Zamawiający:
Fundacja dla Ostrowa Tumskiego we Wrocławiu

Dotyczy ogłoszenia o zamówieniu:
Przebudowa i remont budynków Muzeum Archidiecezjalnego we Wrocławiu

Numer referencyjny:
PZP.01.04.2020

Odpowiedzi na pytania wykonawców – część III

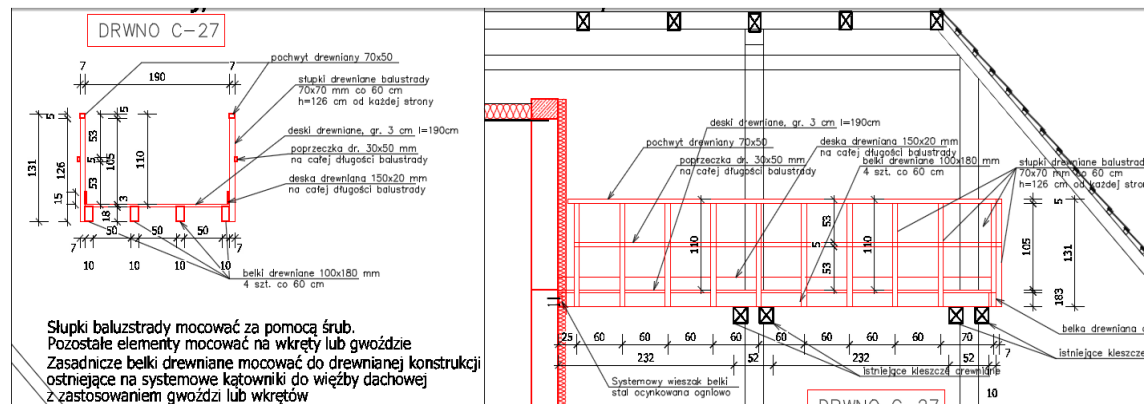
Zgodnie z plikiem „02_AS” okno C4a jest poza zakresem opracowania. Proszę o potwierdzenie, że danego okna nie należy uwzględniać w wycenie inwestycji.

Okno należy uwzględnić w wycenie.

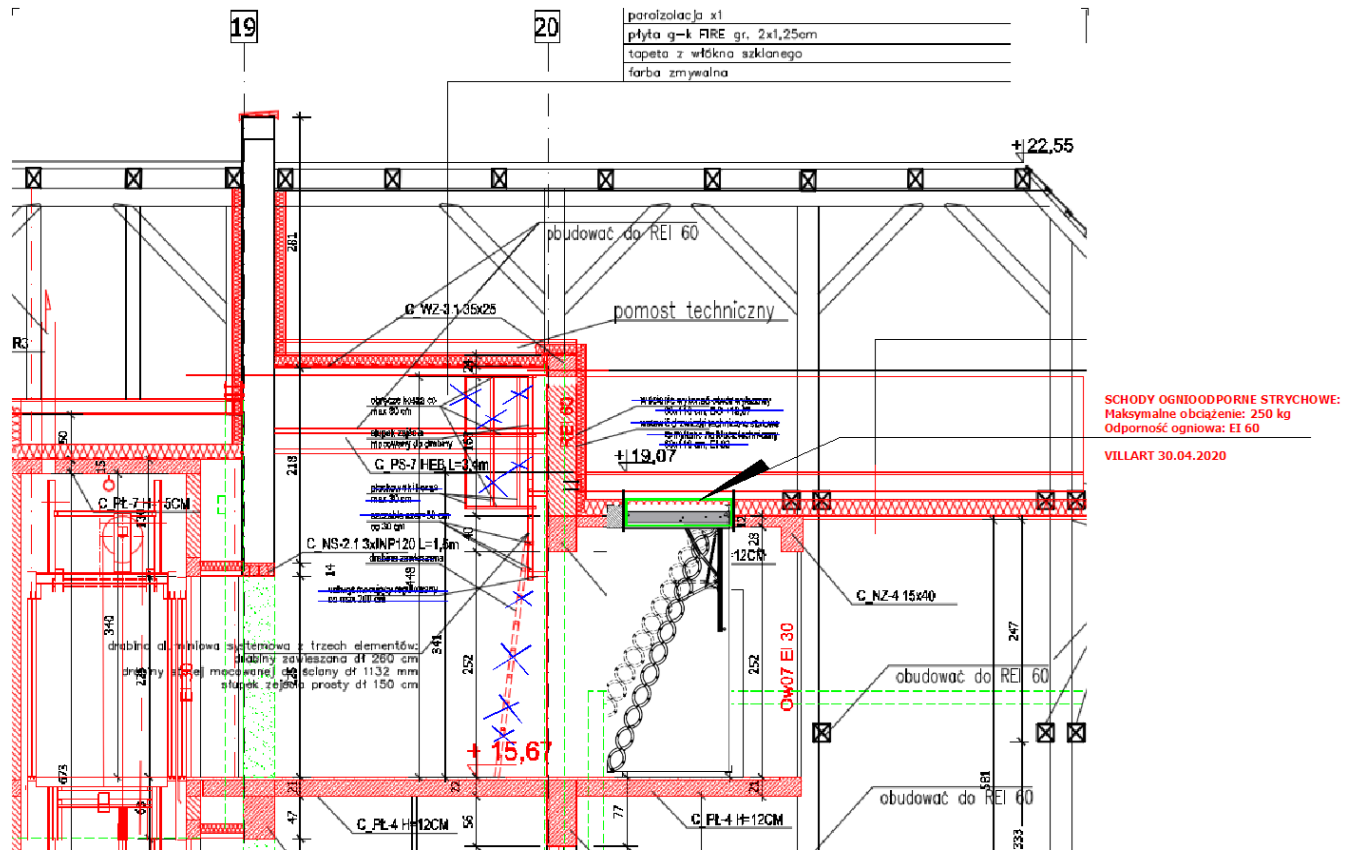
W materiałach pomocniczych - pliki *.dwg jest zamieszczony przekrój opisany jako K-K, jest na nim widoczny pomost techniczny na poddaszu, najprawdopodobniej jest to bud. C. Wspomniany przekrój nie jest nigdzie wygenerowany w formacie *.pdf ale podejrzewamy, że został uwzględniony w przedmiarze inwestora. Czy wspomniany przekrój i przedstawione na nim elementy jest istotny dla prawidłowego przedmiarowania zadania? Jeżeli tak, to bardzo proszę o wskazanie miejsca, w którym znajduje się ów przekrój na rzucie obiektu a także o dodanie kolejnego rysunku z przekrojem K-K do dokumentacji.

Lokalizację pomostu przedstawiono na rysunku Aw-09.

Do wyceny należy przyjąć realizację wyłazu kominarskiego EI 60 wg poniższego schematu:
